NDCの核燃料物質使用変更許可申請の
補正方針について

令和5年11月27日

MHI原子力研究開発株式会社

核燃料物質使用許可申請書 新旧対照表

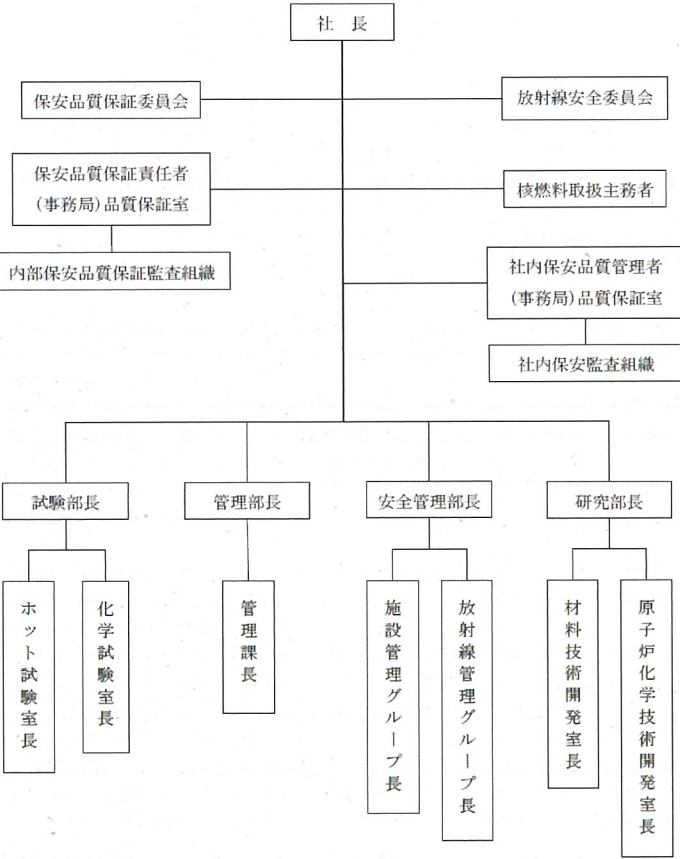
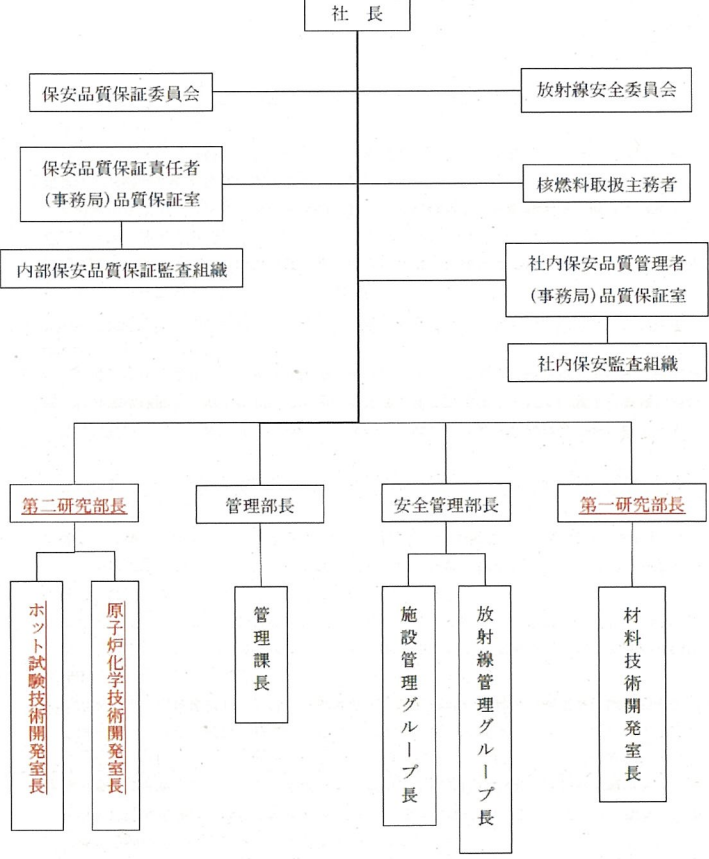
変更前		補正後		理由				
<p>3. 資格者数</p> <table border="1"> <tr> <td>資格者数</td> <td> <ul style="list-style-type: none"> 核燃料取扱主任者 1名 第1種放射線取扱主任者 11名 第2種放射線取扱主任者 4名 技術士（原子力・放射線部門） 1名 第1種作業環境測定士（放射性物質） 2名 </td> </tr> </table>		資格者数	<ul style="list-style-type: none"> 核燃料取扱主任者 1名 第1種放射線取扱主任者 11名 第2種放射線取扱主任者 4名 技術士（原子力・放射線部門） 1名 第1種作業環境測定士（放射性物質） 2名 	<p>3. 資格者数</p> <table border="1"> <tr> <td>資格者数</td> <td> <ul style="list-style-type: none"> 核燃料取扱主任者 1名 第1種放射線取扱主任者 12名 第2種放射線取扱主任者 5名 技術士（原子力・放射線部門） 1名 第1種作業環境測定士（放射性物質） 2名 </td> </tr> </table>		資格者数	<ul style="list-style-type: none"> 核燃料取扱主任者 1名 第1種放射線取扱主任者 12名 第2種放射線取扱主任者 5名 技術士（原子力・放射線部門） 1名 第1種作業環境測定士（放射性物質） 2名 	<p>1) 記載の適正化のため (2箇所) (資格保有者数の見直し)</p>
資格者数	<ul style="list-style-type: none"> 核燃料取扱主任者 1名 第1種放射線取扱主任者 11名 第2種放射線取扱主任者 4名 技術士（原子力・放射線部門） 1名 第1種作業環境測定士（放射性物質） 2名 							
資格者数	<ul style="list-style-type: none"> 核燃料取扱主任者 1名 第1種放射線取扱主任者 12名 第2種放射線取扱主任者 5名 技術士（原子力・放射線部門） 1名 第1種作業環境測定士（放射性物質） 2名

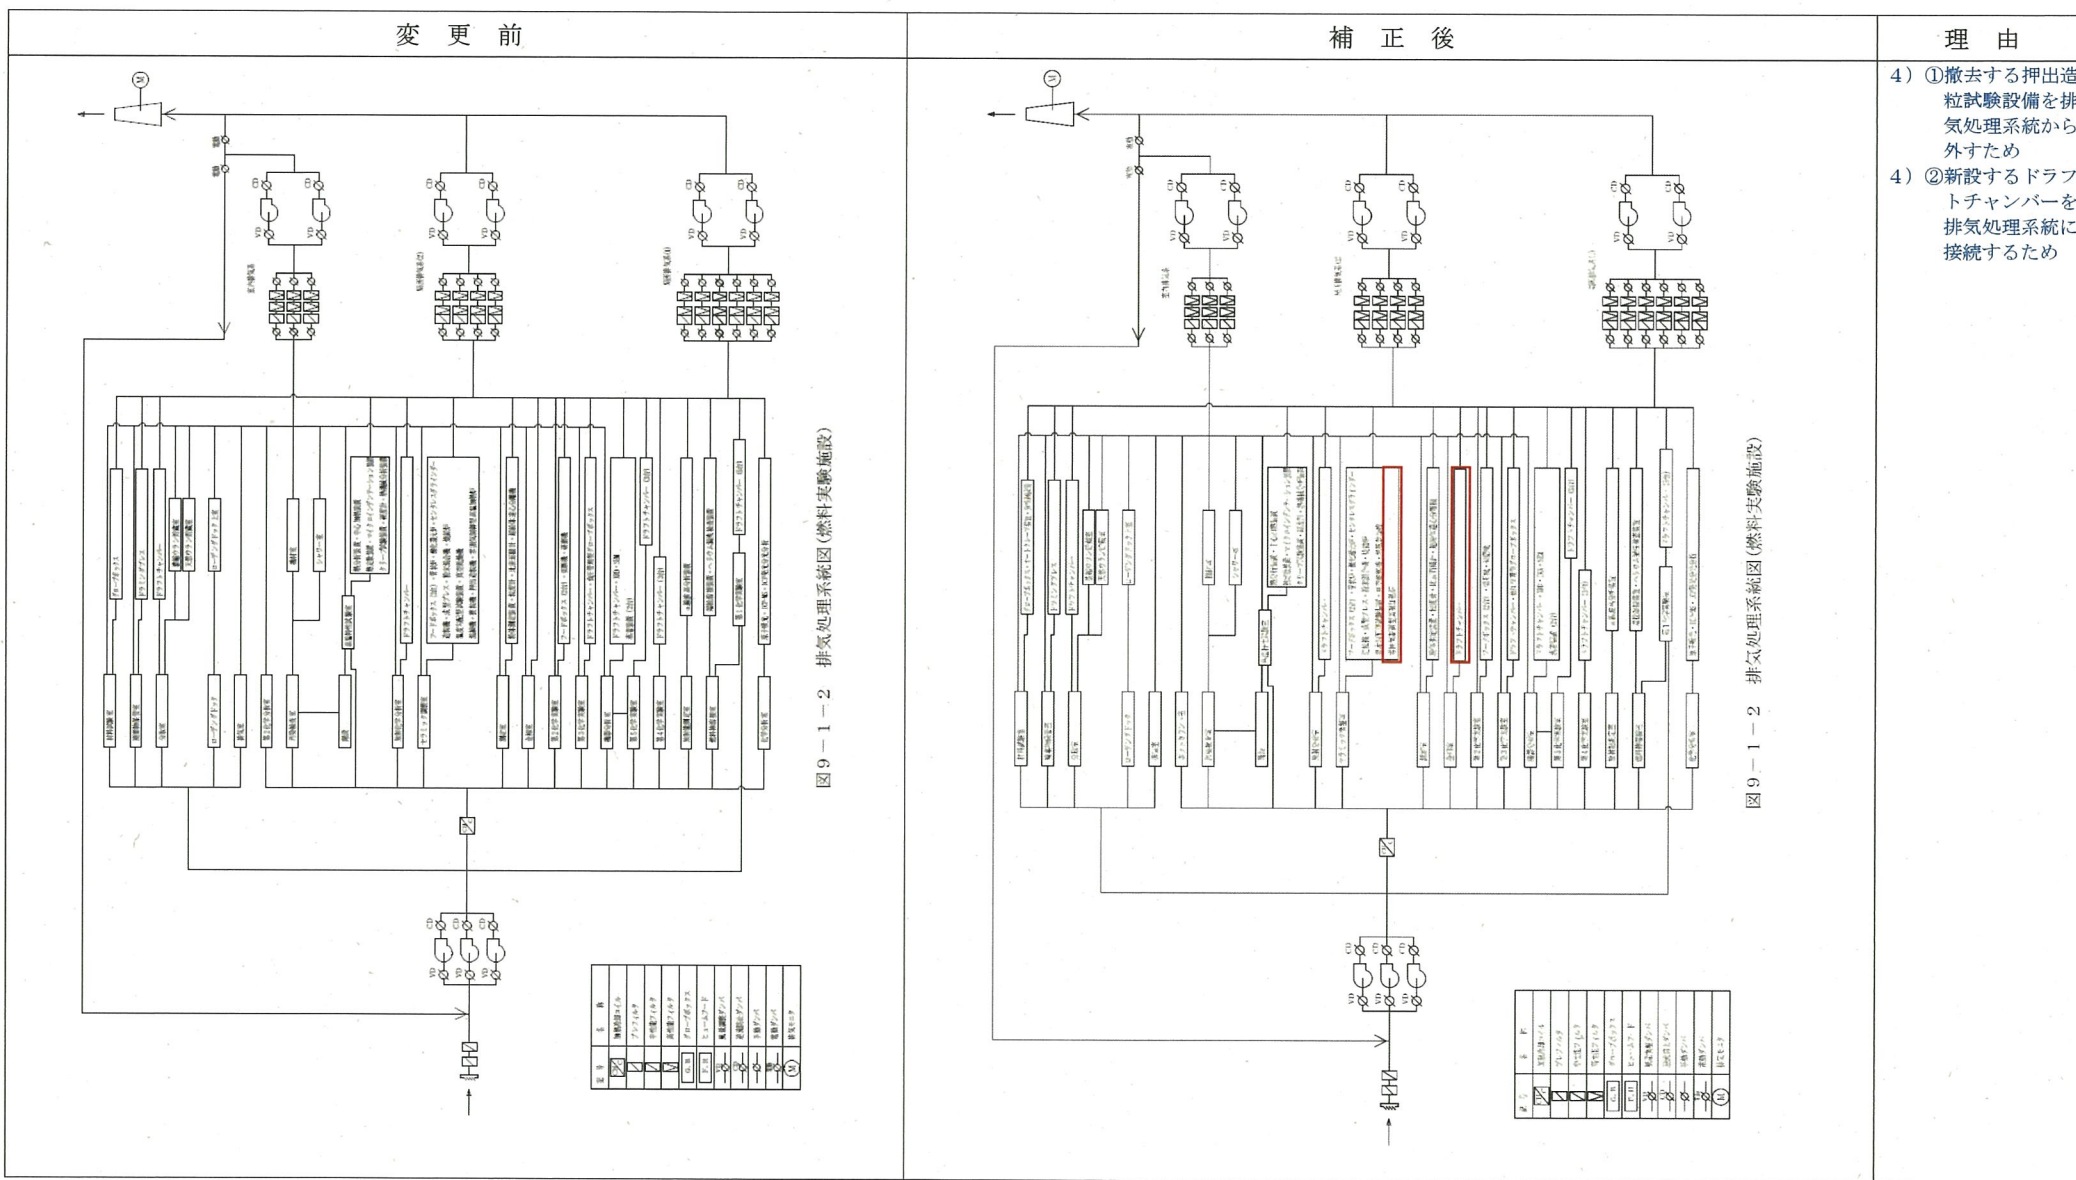
変更前		補正後	理由								
<p>1 1. 閉じ込めの機能、遮蔽その他の事項に関する使用施設、貯蔵施設及び廃棄施設の位置、構造及び設備</p>		<p>1 1. 閉じ込めの機能、遮蔽その他の事項に関する使用施設、貯蔵施設及び廃棄施設の位置、構造及び設備</p>	<p>3) ①新設するドラフトチャンバーの規則適合性を示すため(2箇所)</p>								
1	<p>閉じ込めの機能</p> <p>本施設は、排気設備により施設内の負圧を保っており、排気設備の故障に備えて予備排風機を設置している。また、商用電源の停電等に備えて非常用電源設備を設置している。</p> <p>1 F 燃料デブリの取扱設備である既許可のドラフトチャンバーは、局所排気設備へ接続することにより作業環境への汚染の広がりを防止する。</p> <p>なお、取扱作業時の1 F 燃料デブリの移動については、密閉容器により密閉し、飛散・漏えいしない措置を講じてから移動する。</p> <p>1 F 燃料デブリを使用する装置・設備の閉じ込め機能を表 1 1 - 2 に記す。</p>	<p>閉じ込めの機能</p> <p>本施設は、排気設備により施設内の負圧を保っており、排気設備の故障に備えて予備排風機を設置している。また、商用電源の停電等に備えて非常用電源設備を設置している。</p> <p>1 F 燃料デブリの取扱及び核燃料物質等を樹脂に埋め込んだ金相試料の表面溶解処理(エッチング処理)を行うためのドラフトチャンバーは、排気口を既設の排気設備へ接続することにより作業環境への汚染の広がりを防止する。また、閉じ込め機能を維持するため、開口部の目視点検による風速確認、日常巡視による既設の排気設備の運転確認及び月例点検にてドラフトチャンバー開口部の面風速が 0. 5 m/s 以上であることを測定する。</p> <p>なお、取扱作業時の1 F 燃料デブリの移動については、密閉容器により密閉し、飛散・漏えいしない措置を講じてから移動する。</p> <p>1 F 燃料デブリを使用する装置・設備の閉じ込め機能を表 1 1 - 2 に記す。</p> <p>今回(令和5年6月申請)新たに追加するドラフトチャンバーの閉じ込め機能の維持については、上記の1 F 燃料デブリの取り扱いと同様であり、既設の排気設備はドラフトチャンバーを新たに追加した場合においても十分な排気能力を有する。</p>	<p>3) ②規則適合性評価の拡充のため(最大被ばく評価追加)</p>								
2	<p>遮蔽</p> <p>1 F 燃料デブリ取扱に係る施設遮蔽評価及び放射線業務従事者の被ばく評価を行った。</p> <p>1. 管理区域境界の線量評価</p> <p>1 F 燃料デブリの使用時及び貯蔵時における管理区域境界の線量について、燃料ホットラボ施設の遮蔽評価に使用した線源を 1 0 M B q に規格化して評価を行った。</p> <p>また、1 F 燃料デブリ使用時は外壁から 5 0 c m 離れたドラフトチャンバー内で 1 0 M B q を使用することを想定し、貯蔵時は濃縮ウラン貯蔵室に 1 0 M B q を貯蔵することを想定した。</p> <p>なお、1 F 燃料デブリを含む全体の貯蔵評価は、天然・劣化ウラン貯蔵室に天然ウラン □ k g 及びトリウム 2 3 2 □ k g を、濃縮ウラン貯蔵室に 2 0 % 濃縮ウラン □ k g を貯蔵することを想定し、これらの評価を行うため O R I G E N 2 を用いて線源を作成した。線量評価は Q A D コードを使用した。それぞれの評価は以下の通りである。</p> <p>表 1 1 - 1 管理区域境界の線量</p> <table border="1"> <thead> <tr> <th>天然・劣化ウラン貯蔵室 [μSv/h]</th> <th>濃縮ウラン貯蔵室 [μSv/h]</th> <th>1F燃料デブリ使用時 [μSv/h]</th> <th>1F燃料デブリ貯蔵時 [μSv/h]</th> </tr> </thead> <tbody> <tr> <td>2.15E-01</td> <td>3.21E-02</td> <td>3.88E-01</td> <td>1.25E-02</td> </tr> </tbody> </table> <p>これらの値を合算し3か月を 5 0 0 時間とし評価すると、0. 3 2 m S v となるため、管理区域境界の線量が3か月で 1. 3 m S v を超えることはない。</p> <p>2. 放射線業務従事者の被ばく評価</p> <p>最も多くの1 F 燃料デブリを取り扱う設備はドラフトチャンバーである。本施設のドラフトチャンバーを燃料ホットラボ施設のフードと同様に、1 F 燃料デブリから 3 0 c m の距離で取り扱うと、放射線業務従事者の被ばく線量は 6. 2 [μSv/h] となる。</p> <p>これより、1 F 燃料デブリによる放射線業務従事者の週の被ばく量は 1 週間の線量限度 1 m S v を超えない。また、1 年を 2 0 0 0 時間とすると、年間の被ばく量は 1 2. 4 m S v であり 2 0 m S v を超えない。このため、従事者の外部被ばくに係る実効線量は、4 月 1 日を始期とする 1 年間の実効線量限度 5 0 m S v 並びに 5 年ごとに区分した各期間の実効線量限度 1 0 0 m S v (2 0 m S v / 年) を超えることはない。</p>	天然・劣化ウラン貯蔵室 [μSv/h]	濃縮ウラン貯蔵室 [μSv/h]	1F燃料デブリ使用時 [μSv/h]	1F燃料デブリ貯蔵時 [μSv/h]	2.15E-01	3.21E-02	3.88E-01	1.25E-02	<p>遮蔽</p> <p>1. 放射線業務従事者の被ばく評価</p> <p>①取扱作業における最大被ばく評価</p> <p>最も被ばく評価の高い作業は、照射済 M O X 試料の取扱作業であり、ドラフトチャンバーでの取扱作業の他に試料(2 0 0 M B q) 受入時の分割作業を含めた場合、放射線業務従事者の被ばく線量は 5 0 1 μ S v / 週であるが、1 週間の線量限度 1 m S v を超えることはない。</p> <p>また、1 年を 2 0 0 0 時間として、ドラフトチャンバーでの取扱作業(1 0 M B q / 日) 及び試料受入時の分割作業(3 回 / 年) に対する放射線業務従事者の被ばく線量を評価した場合、年間の被ばく量は 7. 8 m S v であるため、2 0 m S v を超えず、従事者の外部被ばくに係る実効線量は、4 月 1 日を始期とする 1 年間の実効線量限度 5 0 m S v 並びに 5 年ごとに区分した各期間の実効線量限度 1 0 0 m S v (2 0 m S v / 年) を超えることはない。</p> <p>②1 F 燃料デブリ</p> <p>最も多くの1 F 燃料デブリを取り扱う設備は第 1 化学実験室、第 3 ~ 5 化学実験室に設置したドラフトチャンバーであり、燃料ホットラボ施設のフードと同様に 1 F 燃料デブリから 3 0 c m の距離で取り扱う場合、放射線業務従事者の被ばく線量は 6. 2 μ S v / h となる。</p> <p>これにより、1 F 燃料デブリによる放射線業務従事者の週の被ばく量は 1 週間の線量限度 1 m S v を超えない。また、1 年を 2 0</p>	<p>3) ②規則適合性評価の拡充のため(記載の見直し)</p>
天然・劣化ウラン貯蔵室 [μSv/h]	濃縮ウラン貯蔵室 [μSv/h]	1F燃料デブリ使用時 [μSv/h]	1F燃料デブリ貯蔵時 [μSv/h]								
2.15E-01	3.21E-02	3.88E-01	1.25E-02

変更前	補正後	理由								
<p>記載なし</p>	<p>00時間とすると、年間の被ばく量は12.4mSvであり20mSvを超えない。このため、従事者の外部被ばくに係る実効線量は、4月1日を始期とする1年間の実効線量限度50mSv並びに5年ごとに区分した各期間の実効線量限度100mSv(20mSv/年)を超えることはない。</p> <p>③金相室ドラフトチャンパー</p> <p>今回(令和5年6月申請)新たに追加する金相室のドラフトチャンパーにて、最大使用量である30g-Uの濃縮ウラン(濃縮度20%未満)を放射線業務従事者が30cmの距離で取り扱う場合、放射線作業従事者の被ばく線量は2.1μSv/hとなる。</p> <p>上記により、本処理における放射線業務従事者の週の被ばく量は1週間の線量限度1mSvを超えることはなく、1年を2000時間とすると、年間の被ばく量は4.2mSvであるため、20mSvを超えず、従事者の外部被ばくに係る実効線量は、4月1日を始期とする1年間の実効線量限度50mSv並びに5年ごとに区分した各期間の実効線量限度100mSv(20mSv/年)を超えることはない。</p> <p>2. 管理区域境界の線量評価</p> <p>1F燃料デブリの使用時及び貯蔵時における管理区域境界の線量について、燃料ホットラゴ施設の遮蔽評価に使用した線源を1OMBqに規格化して評価を行った。</p> <p>また、1F燃料デブリ使用時は外壁から50cm離れたドラフトチャンパー内で1OMBqを使用することを想定し、貯蔵時は濃縮ウラン貯蔵室に1OMBqを貯蔵することを想定した。</p> <p>なお、1F燃料デブリを含む全体の貯蔵評価は、天然・劣化ウラン貯蔵室に天然ウラン□kg及びトリウム232□kgを、濃縮ウラン貯蔵室に20%濃縮ウラン□kgを貯蔵することを想定し、これらの評価を行うためORIGEN2を用いて線源を作成した。線量評価はQADコードを使用した。それぞれの評価は以下の通りである。</p> <p>表11-1 管理区域境界の線量</p> <table border="1" data-bbox="1303 1125 1803 1181"> <thead> <tr> <th>天然・劣化ウラン貯蔵室 [μSv/h]</th> <th>濃縮ウラン貯蔵室 [μSv/h]</th> <th>1F燃料デブリ使用時 [μSv/h]</th> <th>1F燃料デブリ貯蔵時 [μSv/h]</th> </tr> </thead> <tbody> <tr> <td>2.15E-01</td> <td>3.21E-02</td> <td>3.88E-01</td> <td>1.26E-02</td> </tr> </tbody> </table> <p>これらの値を合算し3か月を500時間とし評価すると、0.32mSvとなるため、管理区域境界の線量が3か月で1.3mSvを超えることはない。</p> <p>なお、新たに追加する金相室ドラフトチャンパーでの試料取扱いによる管理区域境界の線量は、1F燃料デブリ使用と比較し、取扱量及び取扱時間がわずかであるため、上記線量評価に包含される。</p> <p>3. 周辺監視区域の線量評価</p> <p>事業所全体「1.1.閉じ込めの機能、遮蔽その他の事項に関する使用施設、貯蔵施設及び廃棄施設の位置、構造及び設備」事業所全施設に係る周辺監視区域の評価結果を参照。</p>	天然・劣化ウラン貯蔵室 [μSv/h]	濃縮ウラン貯蔵室 [μSv/h]	1F燃料デブリ使用時 [μSv/h]	1F燃料デブリ貯蔵時 [μSv/h]	2.15E-01	3.21E-02	3.88E-01	1.26E-02	<p>3) ①新設するドラフトチャンパーの規則適合性を示すため(2箇所)</p> <p>3) ②規則適合性評価の拡充のため(周辺監視区域の線量評価の追加)</p>
天然・劣化ウラン貯蔵室 [μSv/h]	濃縮ウラン貯蔵室 [μSv/h]	1F燃料デブリ使用時 [μSv/h]	1F燃料デブリ貯蔵時 [μSv/h]							
2.15E-01	3.21E-02	3.88E-01	1.26E-02

図-1.2 押出造粒試験設備の構成の概略配置図(写真)

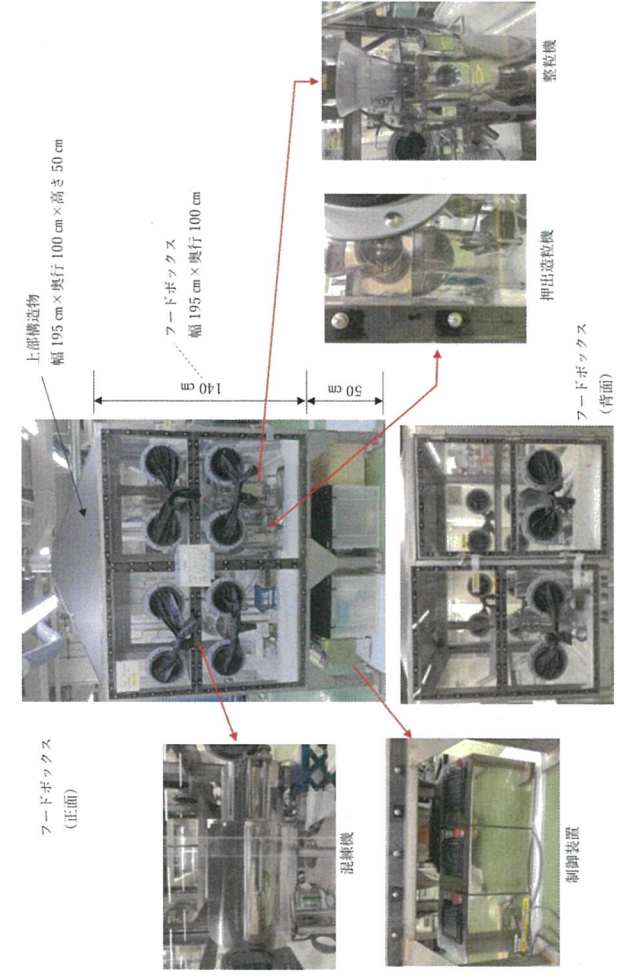
変更前	補正後
記載なし	<p style="text-align: center;">押出造粒試験設備の解体撤去について</p> <p>1. はじめに 燃料実験施設における核燃料物質等の試作・製作試験設備のうち、押出造粒試験設備の使用を終了し解体撤去する。 本資料は、押出造粒試験設備の解体撤去に関する概要について纏めたものである。</p> <p>2. 設置場所 解体撤去する使用設備の設置場所は以下の通りである。図-1.1に押出造粒試験設備の配置図を示す。 ・燃料・化学実験施設 セラミック調整室内 なお、セラミック調整室内に設置された他の許可設備には、本設備の解体撤去に伴う影響はなく、申請書の変更は生じない。</p> <p>3. 解体撤去する使用設備 解体撤去する使用設備は下記のとおり。図-1.2に押出造粒試験設備の外観写真を示す。また、図-1.3～図-1.5に各装置の製作図と外観写真を示す。 押出造粒試験設備 ・混練機 : UO₂粉末にバインダーを添加して練り上げる装置 ・押出造粒機 : 混練機で練り上げたUO₂粉を押し出して粒状にする装置 ・整粒機 : 押し出された不定形のUO₂粒状を球状に整粒する装置 ・フードボックス: 上記装置の取扱による汚染拡散防止のための設備 なお、押出造粒試験設備の制御装置については、フードボックス外に設置しているため非汚染物として取扱う。また、受託業務により製作した混練機、押出造粒機、整粒機については、解体後に核燃料物質使用施設である日本原子力研究開発機構 大洗研究所の照射燃料試験施設(AGF)(以下「AGF」)へ資材返却のため、「核燃料物質等の工場又は事業所の外における運搬に関する規則」に基づく車両輸送をおこなう。</p> <p>4. 解体撤去の方法 4.1 解体撤去の手順 解体撤去対象となる押出造粒試験設備は、核燃料物質等による汚染が無い部分(非汚染部)と核燃料物質等による汚染の可能性がある部分(汚染部)で構成されている。解体方法は後述するが、解体により分別回収した汚染部は、放射性廃棄物として社内規定等に従い解体撤去を行う。 本設備の解体を行う作業エリアとして、同施設内にグリーンハウスを設置する。作業エリア内は既許可排気設備により負圧が維持されており、解体作業時に発生する粉塵等の管理区域外への汚染拡散等の問題はない。また、グリーンハウスからの退域時には、身体の汚染検査を</p> <p style="text-align: right;">(1/8)</p>

変更前	補正後
記載なし	<p>実施して汚染の無いことを確認したうえで退域をする。</p> <p>主な解体手順は以下の通りである。</p> <p>(1) 混練機、押出造粒機、整粒機</p> <p>①混練機、押出造粒機、整粒機の解体作業 社内規定に従い、作業者は適切な放射線防護具(半面マスク、特殊作業着(つなぎ服)、ゴム手袋、線量計等)を着用する。</p> <p>②解体作業エリアの設置 解体作業エリアとして、フードボックスの周りにグリーンハウスを設置する。また、グリーンハウス内の排気のために局所排気設備を設置し、既設の排気設備に接続する。なお、グリーンハウス内での解体作業前には以下を確認する。</p> <p>(a) 局所排気系統が運転され負圧が維持されていること。 (b) グリーンハウスの排気風量が維持されていること。 (c) 解体作業をおこなう場合、防疫養生をする。</p> <p>③解体手順</p> <p>(a) 混練機、押出造粒機、整粒機、それぞれの電源コードをフードボックスより切り離す。 (b) 100ℓドラム缶をグリーンハウス内に設置する。 (c) フードボックス側面扉を開放する。 (d) ケミカルジャッキ等の試験器具をフードボックスから取り出して汚染検査を行い、汚染結果に応じて適切に廃棄する。 (e) 混練機、押出造粒機、整粒機を固定しているネジを外す。 (f) 外した混練機、押出造粒機、整粒機をフードボックスから取り出し、グリーンハウス内にて分解する。 (g) 分解したパーツ毎に用意したビニール袋へ入れる。ビニール袋に入れたパーツは、核燃汚染物としてグリーンハウス内に設置した100ℓドラム缶へ収納する。 (h) 100ℓドラム缶に収納できない場合は、適宜、バンドソー又はセイバーソー等の電動工具を用いて収納できる大きさに切断する。なお、切断した把手等は汚染検査を行い、汚染結果に応じて適切に廃棄する。 (i) 混練機、押出造粒機、整粒機を封入した100ℓドラム缶4本については、「AGF」へ搬出する。</p> <p>(2) フードボックス</p> <p>① 非汚染部の解体作業 非汚染部とは、フードボックスの脚の部分など、明らかに汚染がない部分である。非汚染の箇所は解体時に汚染検査をおこない、汚染が無いことを確認した上で、社内規定(「原子力施設における「放射性廃棄物でない廃棄物」の取り扱いについて(指示)」(平成20・4・21 原院第1号(平成20年5月27日原子力安全・保安院制定(NISA-111a-08-1))を参考に搬出基準を定めた規定。以下同じ。)に基づき非放射性廃棄物の産業廃棄物として適切に処分する。</p> <p>② 汚染部の解体作業</p> <p style="text-align: right;">(2/8)</p>

変更前	補正後
記載なし	<p>(a) フードボックス本体内部底面の養生シートを取り外し放射性固体廃棄物として処分する。</p> <p>(b) フードボックス本体内部はアルコール等をしみこませたガーゼ等で払拭し、遊離性の汚染を取り除く。</p> <p>(c) 上部ダクト接続部の固定ボルトを緩め、排気箇所から接続ダクトを緑切りし、緑切りした排気設備の開口面を塞ぐ。</p> <p>(d) 上部構造物を取り外し、グリーンハウス内の床面に仮置きする。</p> <p>(e) アクリル板の固定ボルトを緩めて取り外し、グリーンハウス内の床面に仮置きする。</p> <p>(f) フードボックス骨組みを小型切断機により、上部から切断する。</p> <p>(g) 200ℓドラム缶をグリーンハウス内に設置する。</p> <p>(h) グリーンハウス内にて上部構造物とアクリル板を、バンドソー又はセイバーソー等の電動工具を用いて、200ℓドラム缶に収納出来る大きさに切断する。</p> <p>(i) 切断物はビニール養生した上で、200ℓドラム缶に収納し、一時保管のため廃棄物保管室へ運搬する。</p> <p>(j) グリーンハウスを解体する。</p> <p>(k) フードボックスアンカーボルトを取り外す。</p> <p>(l) 作業エリアの汚染検査を行い、汚染がないことを確認する。</p> <p>(3) 制御装置の解体作業 フードボックス外に設置された非汚染の制御装置については、電源コードを混練機、押出造粒機、整粒機からそれぞれ切り離し、汚染検査により汚染が無いことを確認した上で、社内規定に基づき非放射性廃棄物として適切に処分する。</p> <p>4.2 解体撤去時の火災予防 本設備の解体時に火災予防として、バンドソー等の電動工具を用いた切断を行う際にはグリーンハウス内に耐火・耐熱シートを設置するとともに、グリーンハウス内に可燃物の回収を行い、作業エリア周辺に消火器を配置する。</p> <p>5. 核燃汚染物の廃棄方法 5.1 核燃汚染物の廃棄方法 (1) 放射性気体廃棄物の廃棄 本解体作業にて放射性気体廃棄物は発生しないため、該当しない。</p> <p>(2) 放射性液体廃棄物の廃棄 本解体作業にて放射性液体廃棄物は発生しないため、該当しない。</p> <p>(3) 放射性固体廃棄物の廃棄 放射性固体廃棄物については、不燃性、可燃性の分類、金属製容器への封入及び線量率の明示等、適切な処置を施した上で一時保管のため廃棄物保管室へ運搬する。また、保管庫及び第2保管庫への放射性固体廃棄物の移動は社内規定に従い行う。</p> <p>5.2 混練機、押出造粒機、整粒機の搬出</p> <p style="text-align: right;">(3/8)</p>

変更前	補正後
記載なし	<p>解体し、100ℓドラム缶に収納した混練機、押出造粒機、整粒機については、封入及び線量率の明示等の適切な処置を施した上で「AGF」へ搬出する。</p> <p>なお、搬出までの間は燃料実験施設内のセラミック調整室内に仮置きをおこない、適切に保管する。</p> <p>6. 解体撤去に伴う放射性固体廃棄物の発生量 解体撤去作業において予想される放射性固体廃棄物の発生量は以下の通りである。</p> <p>(1) 可燃性廃棄物：200ℓドラム缶1本（約0.2m³） (2) 不燃性廃棄物：200ℓドラム缶15本（約3.0m³）</p> <p>上記のとおり、今回の解体撤去作業で発生する放射性固体廃棄物の量は、200ℓドラム缶で16本程度となる。</p> <p>なお、固体廃棄施設として保管庫及び第2保管庫(合計保管能力：200ℓドラム缶約3100本相当)を設置しており、現在保管中の固体廃棄物(200ℓドラム缶相当約2700本)を含み、解体撤去作業で発生する200ℓドラム缶16本を保管するための能力を有している。</p> <p>7. 作業の管理</p> <p>(1) 作業の計画 解体撤去作業に当たっては、社内規定に従い作業計画書（作業手順、作業者の被ばく量評価）等を作成し、作業開始前の危険予知活動（KYK）を実施後、施設管理者又は核燃料取扱主務者等の承認を得てから作業に着手し、安全確保の徹底を図る。</p> <p>(2) 作業の記録 汚染、被ばくを伴う作業については、作業の記録（作業者の被ばく*、廃棄物の線量、放射性廃棄物の発生量等）を作成し、保管する。（*社内管理目標値：5mSv/年）</p> <p>(3) 作業者に対する教育等 解体撤去作業を行う作業者は、所定の安全教育等（一般安全・放射線安全・社内規則等）を修了した放射線業務従事者に指定されている者とする。</p> <p>(4) 作業者の放射線防護装備 作業従事者は適切な以下の放射線防護具を着用する。</p> <ul style="list-style-type: none"> ・半面マスク ・特殊作業着（つなぎ服） ・タイベックスーツ ・ゴム手袋 ・線量計等 <p>8. 解体撤去の工程 押出造粒試験設備（フードボックス、混練機、押出造粒機、整流機）及び制御装置の解体撤去作業に要する期間は、約1ヶ月である。</p> <p style="text-align: right;">(4/8)</p>
